CITTA' DI  
VENEZIA

Oggetto: Magistrato alle Acque di Venezia - Autorità Portuale di Venezia - Terminal plurimodale off-shore al largo della costa di Venezia. Integrazioni depositate a maggio 2013

**RELAZIONE TECNICA ISTRUTTORIA**  
**INTEGRATA (agg.22/4 bis)**

**Ministero delle Infrastrutture e Trasporti, Magistrato alle Acque di Venezia. Terminal Plurimodale Off-Shore al largo della costa Veneta composto da Diga Foranea, Terminal Petrolifero, Terminal Container d'Altura e Terminal In-Shore in area Ex Syndial. Procedura di VIA ai sensi del D.Lgs 152/2006 e ss.mm.ii.. Osservazioni del Comune di Venezia ai sensi dell'art. 24 del D.Lgs. 152/2006 e art. 17 della L.R 10/99.**

**Figura 12 - Area attraversata dall'ipotetico nuovo asse ferroviario**

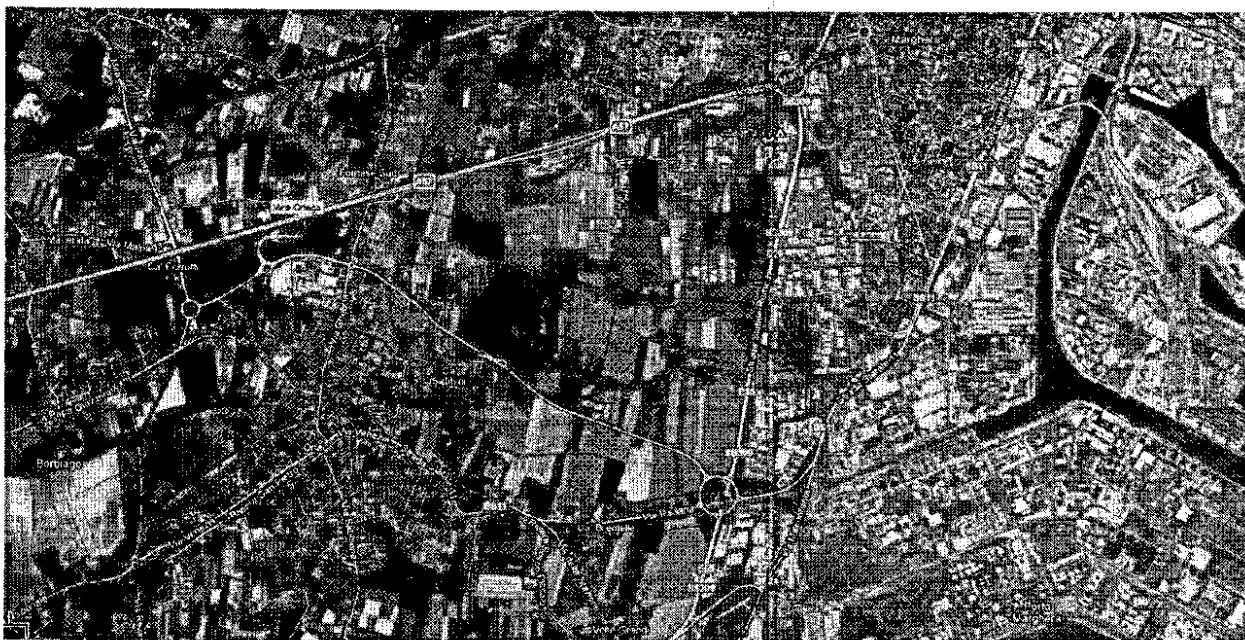
Relativamente al collegamento ferroviario che dovrà collegare l'area del Terminal a terra con la rete ferroviaria all'altezza dei bivi (proposta espressa da APV) si evidenzia che tale tracciato dovrà essere accuratamente valutato e che dovranno essere attentamente prese in considerazione e soppesate le differenti ipotesi progettuali al fine di ridurre al minimo gli affetti sul territorio.

L'ambito attraversato dall'ipotetica nuova linea ferroviaria è infatti interessato da residenza, presenza di elementi storici di pregio e dalla presenza di parchi pubblici. Su questi elementi deve essere mantenuta un'attenta e rigorosa valutazione degli effetti diretti ed indiretti. La successiva linea dei bivi è invece interessata dalla presenza di residenza lungo l'intero tracciato.

Nella Figura 12 è riportato un estratto dell'ambito interessato da questo attraversamento.

Questo attraversamento, che non è dettagliatamente valutato all'interno di questa procedura e nel relativo SIA, di fatto è indispensabile per lo smistamento su ferrovia del traffico di container previsti in movimentazione sulla rete ferroviaria.

Questo elemento progettuale deve essere contestualizzato e analizzato nel dettaglio territoriale di riferimento con uno specifico approfondimento, che nel progetto depositato risulta carente non permettendo ulteriori valutazioni in merito. A tal proposito si evidenzia che devono essere svolti in particolare approfondimenti sui possibili impatti acustici lungo il tracciato dei bivi, arrivando a proporre anche soluzioni mitigative di dettaglio.

Per quanto concerne tale collegamento si chiede che nel Quadro Programmatico dello Studio d'Impatto Ambientale sia verificata la coerenza con le previsioni contenute nel PAT adottato dal Consiglio Comunale di Venezia. In particolare si ritiene indispensabile che siano valutate le considerazioni contenute nel Allegato B1 risposta a osservazione n. 209, ovvero le considerazioni e le motivazioni che hanno indotto l'Amministrazione Comunale a non accettare la richiesta di APV di inserire il collegamento ferroviario tra P. Marghera e la linea dei Bivi, direttamente nel PAT.

Figura 13 - Cartografia delle aree lagunari per la coltivazione delle vongole con sovrapposto il tracciato della condotta e la localizzazione delle isole artificiali. Fonte cartografica: SIL Venezia

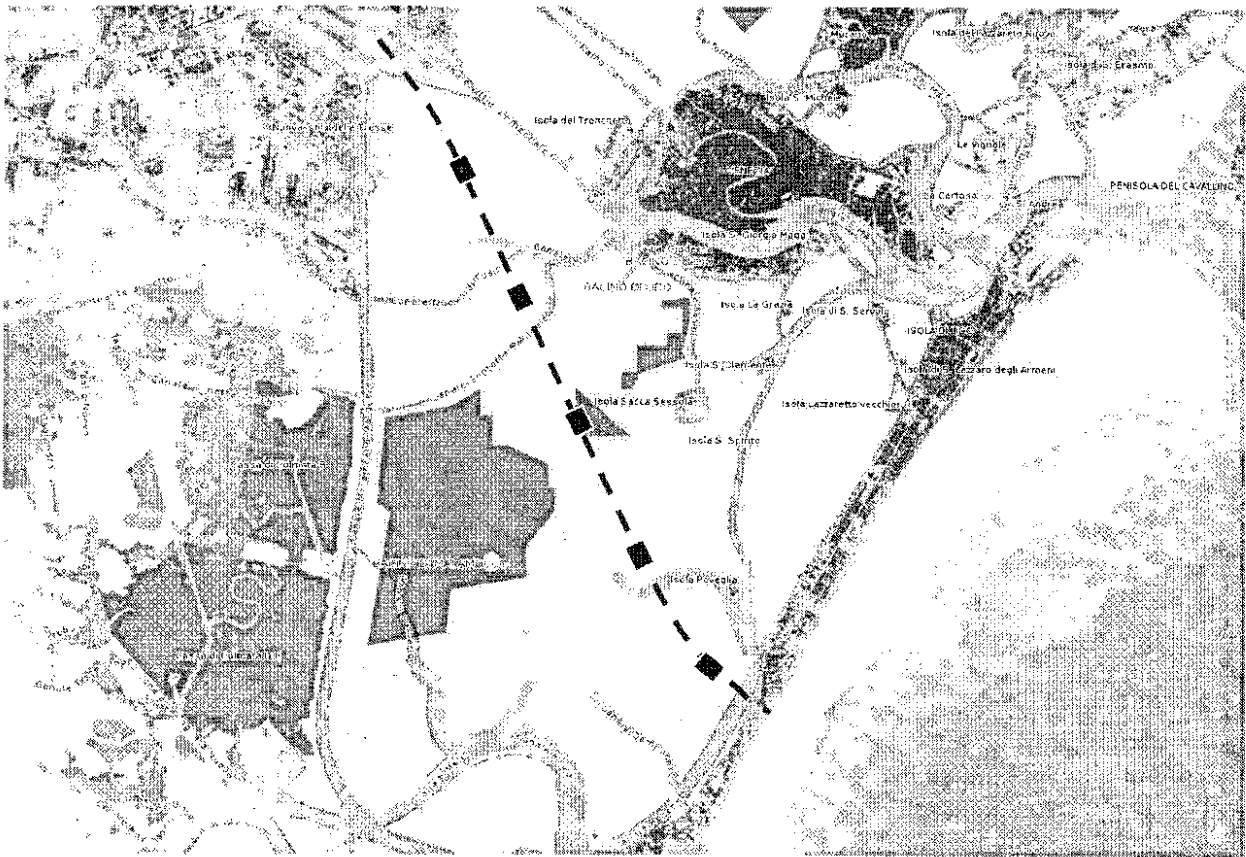
In questa fase di progettazione, visti gli interventi seppur temporanei proposti dal progetto per la posa della condotta al di sotto della laguna di Venezia, considerato che le dimensioni planimetriche delle isole (120 metri X 70 metri), le modalità di loro realizzazione mediante riempimento, le modalità di successiva demolizione mediante svuotamento, così come ipotizzate dal progetto, comportano le inevitabili previsioni di effetti straordinariamente impattanti per l'ecosistema lagunare tali da rendere indispensabile andare a valutare con attenzione le conseguenze dirette ed indirette sulle diverse attività di pesca praticate nella laguna interessata nonché all'attività di allevamento praticata nelle concessioni esistenti. In tal senso si ricorda che la risospensione e la modifica degli assetti nella laguna di Venezia producono effetti che si ripercuotono negli anni successivi.

Nel complesso, rispetto al sistema economico che si basa sulla pesca, è necessario identificare interventi compensativi preventivi, da concordare con le autorità competenti in materia, che includano ipotesi di produzione ittica differenti e, se possibile, che identifichino nuove aree da poter dare in concessione per compensare le aree perse o disturbate dalle attività.

Rispetto a questa risorsa che sia definito e delineato con le autorità competenti un apposito piano di monitoraggio che analizzi lo stato di conservazione prima, durante e dopo la realizzazione dell'opera in un'area di indagine adeguata e che ponga attenzione sulle specie ittiche principali.
